**DAFTAR REVISI SIDANG TUGAS AKHIR**

## **BERITA ACARA SIDANG LISAN**

Nama : Aurello Buka Muhammad  
NPM : 18051010088  
Judul : Galeri Seni Rupa Di Surabaya Dengan Pendekatan Arsitektur Kontemporer

Gambar 1. Bentuk Kanopi sebelum diganti

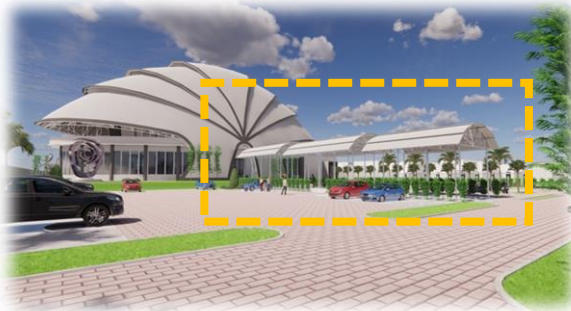
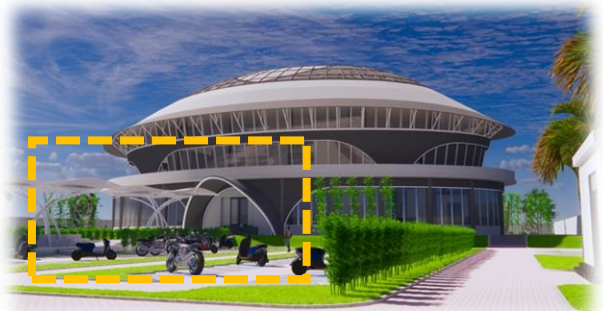
Pembimbing : Bentuk kanopi yang terletak pada ramp jalan menuju pintu masuk Entrance Bangunan terlihat tidak memiliki kecocokan, serta hubungan dengan bentuk massa bangunan. Akan lebih baik diganti dengan model atap kanopi yang melebar, serta memiliki jangkauan teduh yang lebih.

Peserta : Terima kasih Bu atas masukannya. Mungkin untuk perubahannya saya akan ganti dengan kanopi dengan bentuk atap yang pipih melebar sehingga jangkauan teduh lebih luas untuk pengunjung yang sedang berjalan dari drop off atau tempat parkir menuju pintu masuk.

Gambar 9. Tampak Perspektif Bangunan Revisi Sidang Pendaran

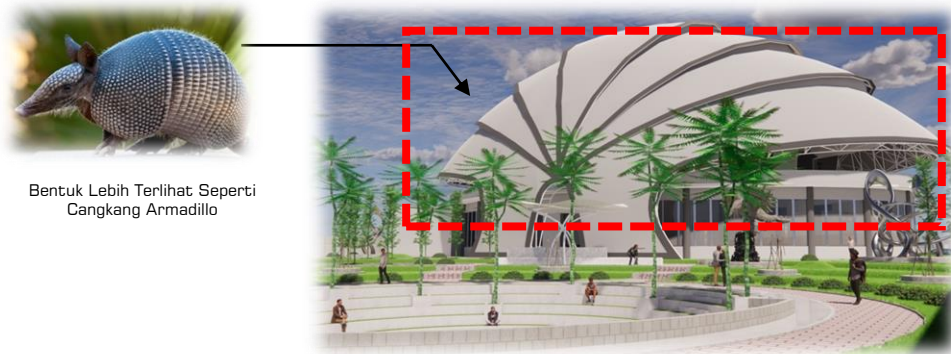
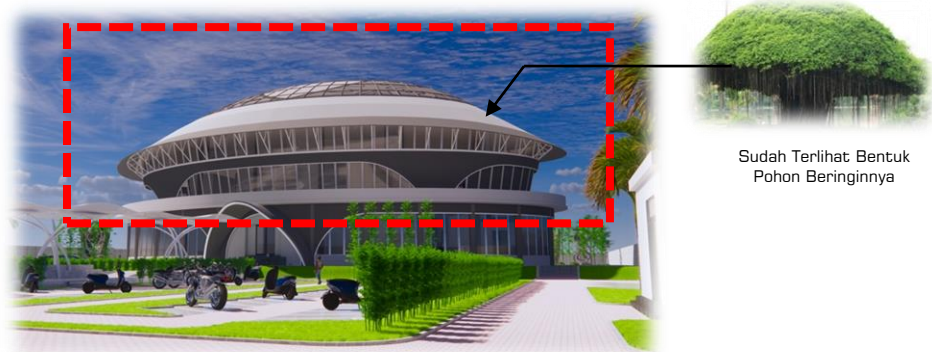
Penguji : Bentuk bangunan tidak terlihat seperti pohon beringin yang merupakan objek yang di metaforakan ke dalam bentuk bangunan ini. Bentuk atap bangunan yang melengkung berbentuk oval serta berlapis – lapis memberi kesan bentuk seperti hewan Armadillo ketimbang pohon beringin, serta terbilang “Mubazir” dikarenakan atap ini dibuat hanya untuk melapisi bentuk bangunan yang ada didalamnya.

Peserta : Baik Bu terima kasih atas pendapatnya. Bentuk bangunan yang saya ambil ini sebenarnya tidak mengambil bentuk asli pohon beringin yang berbentuk bulat melingkar jika dilihat dari atas. Tetapi bentuk atap *Space Frame* yang berbentuk oval serta berlapis – lapis merupakan bentuk pohon beringin yang muncul ketika dilihat dari bawah dengan sudut pandang manusia.

Gambar 11. Tampak Sebelum Revisi

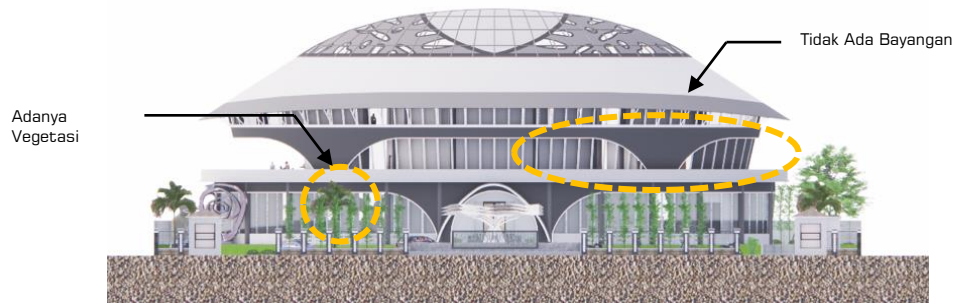
Penguji : Penyajian gambar tampak bangunan harus lebih diperhatikan lagi karena gambar tampak pada portopolio tidak menunjukkan bahwa gambar tersebut merupakan gambar tampak, terdapat bayangan pada sisi lengkung dan bagian bawah bangunan. Selain itu vegetasi harusnya juga terlihat pada sisi bangunan yang ditampilkan.

Peserta : Baik Bu, untuk penyajian gambar tampaknya akan segera saya benahi, terima kasih.

Gambar 13. Denah Lantai Pertama sebelum revisi

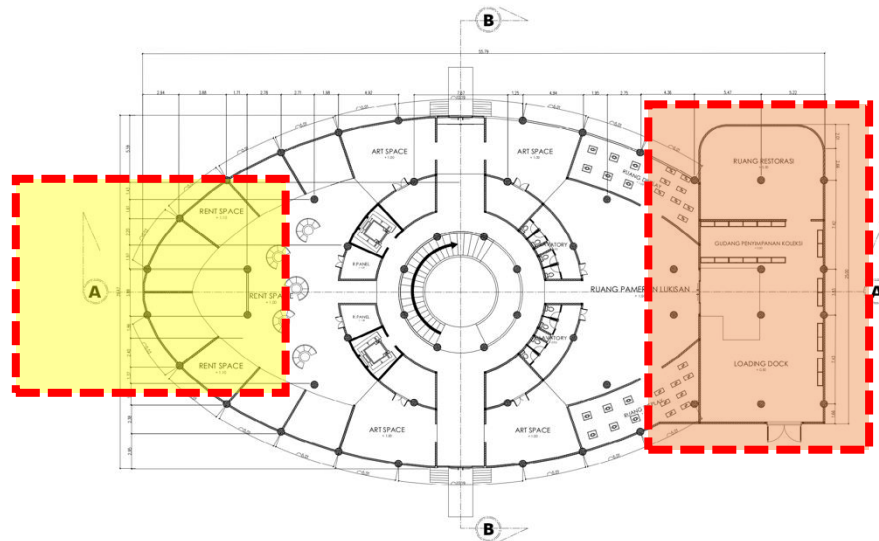
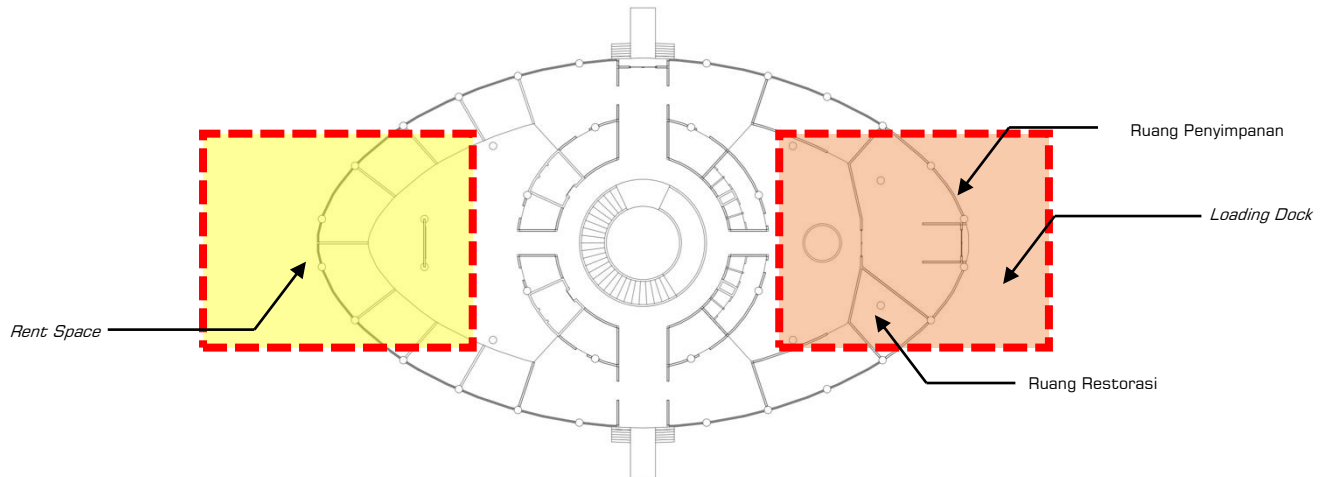
Penguji : Pada denah lantai pertama pada bangunan yang terbagi menjadi dua ruang yaitu *Rent Space*, dan *Loading Dock* mengapa memiliki bentuk ruang yang berbeda? Kenapa tidak dibuat simetris sama rata kanan, dan kiri? karena kalau dilihat secara langsung bentuknya menjadi tidak seimbang.

Peserta : Salah satu alasan mengapa saya menambahkan bidang persegi pada bagian kanan bangunan dikarenakan ruangan pada zona tersebut merupakan ruang pengelola dengan fungsinya sebagai tempat penyimpanan dan restorasi barang koleksi yang tentunya membutuhkan tempat yang cukup luas untuk dapat menampung aktivitas dari pengguna ruang tersebut. Dengan itu saya mencoba untuk menambahkan luas ruang dengan cara menggabungkan bidang diagonal dengan massa utama bangunan.

Gambar 15. Potongan Massa sebelum revisi

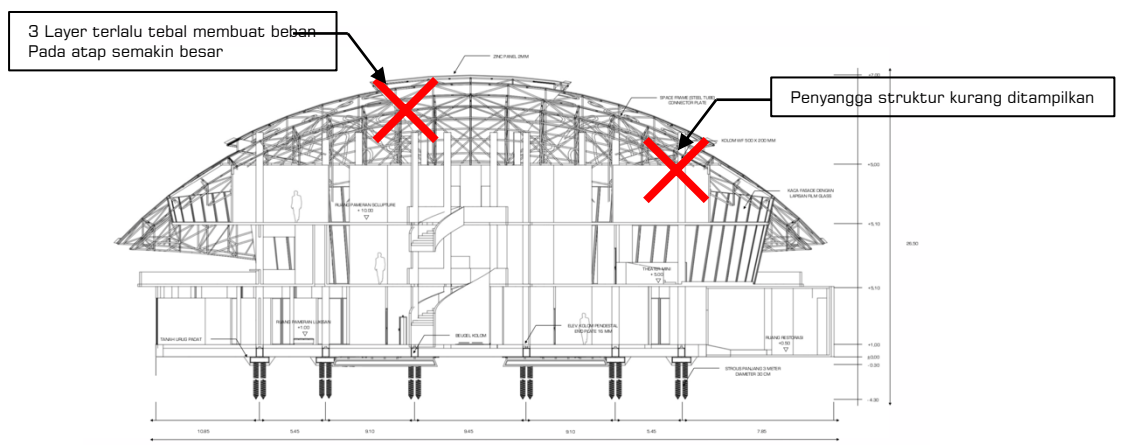
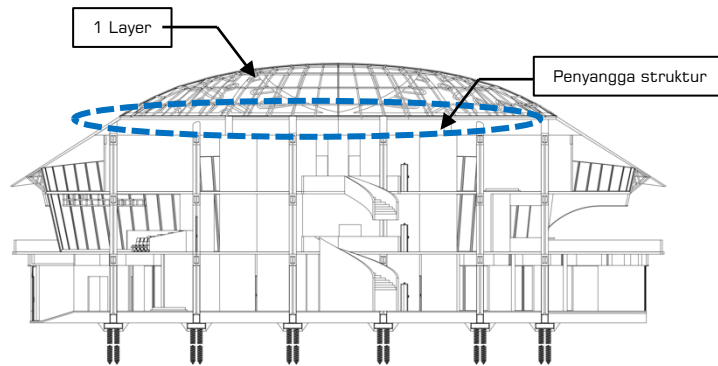
Penguji : Untuk potongan bangunan pada bagian atap terlalu ramai, serta *space frame* atap yang berlapis – lapis terlalu tinggi dinilai terlalu berlebih “Mubazir”. Kenapa tidak dibuat menjadi satu lapis saja namun tetap dipisah untuk bagian *sky light* nya? Selain itu penggunaan struktur rangka untuk penyangga harus lebih ditampilkan pada gambar potongan ini.

Peserta : Baik Pak terima kasih atas pendapat dan usulannya, untuk pengerjaan selanjutnya saya akan membenahi hal tersebut.
